Bebauungsplan 296 - Merzbrücker Straße / Am Golfplatz -

Stellungnahme der Verwaltung zu den Stellungnahmen der Behörden und sonstiger Träger öffentlicher Belange gemäß § 4 Absatz 1 Baugesetzbuch

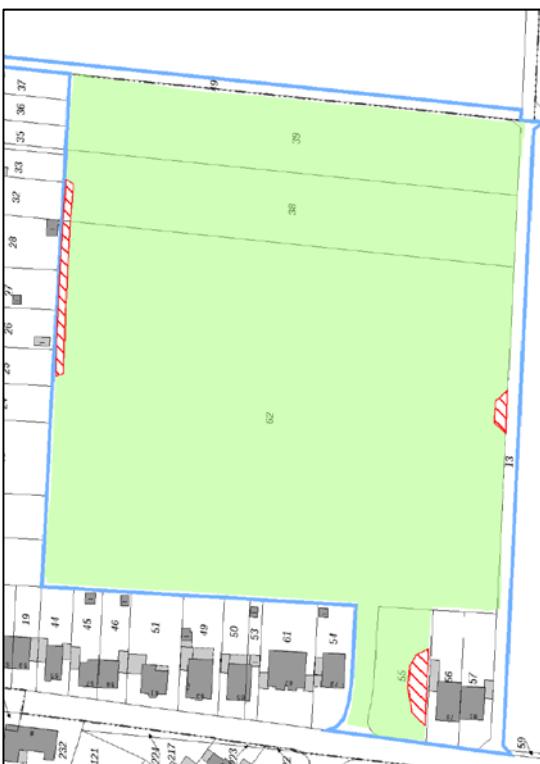
Nr.	Behörde / Inhalt der Stellungnahme	Stellungnahme der Verwaltung	Beschlussvorschlag
1.	Bezirksregierung Düsseldorf, Kampfmittelbeseitigungsdienst, (KDB) / Luftbildauswertung, Schreiben vom 08.11.2017 und Kampfmittelbeseitigungsdienst (KBD) / Abschlussbericht, Schreiben vom 12.07.2018	<p>Luftbilder aus den Jahren 1939 - 1945 und andere historische Unterlagen liefern Hinweise auf vermehrte Bodenkampfhandlungen. Die BR Düsseldorf empfiehlt eine Überprüfung der zu überbauenden Fläche auf Kampfmittel im ausgewiesenen Bereich der beigefügten Karte.</p> <p>Sofern es nach 1945 Aufschüttungen gegeben hat, sind diese bis auf das Geländeniveau von 1945 abzuschließen. Zur Festlegung des abzuschließenden Bereichs und der weiteren Vorgehensweise wird um Terminabsprache für einen Ortstermin gebeten.</p> <p>Erfolgen Erdarbeiten mit erheblichen mechanischen Belastungen wie Rammarbeiten, Pfahlgründungen, Verbauarbeiten etc. empfiehlt die BR Düsseldorf zusätzlich eine Sicherheitsdetektion.</p> <p>Abschlussbericht</p> <p>Eine Untersuchung der Fläche lieferte folgende Ergebnisse:</p> <p>„Die Testsondierung ergab Hinweise auf die eventuelle Existenz von Bombenblindgängern bzw. Kampfmitteln. Nur eine Teilfläche von 34.167 m² wurde auf Grund von Störfaktoren im Erdreich geräumt.</p> <p>Es ist nicht auszuschließen, dass noch Kampfmittel im Boden vorhanden sind. Daher kann diese Mitteilung nicht als Garantie der Freiheit von Kampfmitteln gewertet werden. Insofern sind Erdarbeiten mit entsprechender Vorsicht auszuführen (vgl. Abb.1). Sollten Kampfmittel gefunden werden, sind die Arbeiten sofort einzustellen und umgehend die Ordnungsbehörde, die nächstgelegene Polizeidienststelle oder der Kampfmittelbeseitigungsdienst zu benachrichtigen.</p> <p>Erfolgen zukünftig Erdarbeiten mit erheblichen mechanischen Belastungen wie Rammarbeiten, Pfahlgründungen, Verbauarbeiten wird um Beachtung des Merkblatts für die Baugrundeingriffe auf der Internetseite des Kampfmittelbeseitigungsdienstes gebeten.“</p> <p>Bei zukünftigen Erdarbeiten mit erheblichen mechanischen Belastungen wie Rammarbeiten, Pfahlgründungen, Verbauarbeiten etc. ist das das Merkblatt für</p>	<p>Folgender Hinweis wird in den Bebauungsplan aufgenommen:</p> <p>Kampfmittelbeseitigung</p> <p>Eine Testsondierung ergab Hinweise auf die eventuelle Existenz von Bombenblindgängern bzw. Kampfmitteln. Die überwiegende Fläche des Gelungsbereiches wurde auf Grund von Störfaktoren im Erdreich geräumt. Auf geringen Teilstücken war eine Detektion nicht möglich. Es ist daher nicht auszuschließen, dass noch Kampfmittel im Boden vorhanden sind. Insofern sind Erdarbeiten mit entsprechender Vorsicht auszuführen</p> <p>Sollten Kampfmittel gefunden werden, sind die Arbeiten sofort einzustellen und umgehend die Ordnungsbehörde, die nächstgelegene Polizeidienststelle oder der Kampfmittelbeseitigungsdienst zu benachrichtigen.</p>

Nr.	Behörde / Inhalt der Stellungnahme	Stellungnahme der Verwaltung	Beschlussvorschlag
	Baugrundeingriffe auf der Internetseite des KBD zu beachten.	 <p>Abb. 1: GRÜN = geräumt, ROT SCHRAFFIERT = Detektion nicht möglich</p>	<p>Die Stellungnahme wird nicht berücksichtigt.</p>
